# Mitwirkungsbericht

**Gemeinde Arboldswil**

**Zonenreglement Siedlung**

**Mutation 2020**

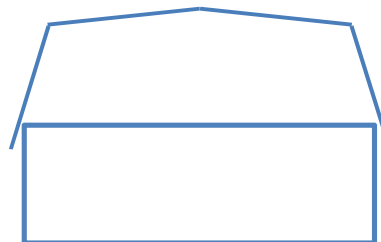
Eingabe/Antrag:	Keine Änderung der Abgrabungsvorschriften für Eingänge / Garagen
Erläuterungen und Stellungnahme Planer:	Wie bereits erläutert, ist die bisherige Vorschriften zu vage. Es wird weder eine max. Abgrabungslänge noch -tiefe festgelegt. Die Gemeinde und die Bewilligungsbehörde wünschen sich jedoch klare Vorgaben, die möglichst keinen Spielraum für Interpretationen lassen. Daher werden im Abs. 2 Maximalmasse eingeführt.
Entscheid Gemeinderat:	<b>Dem Antrag wird nicht stattgegeben</b>
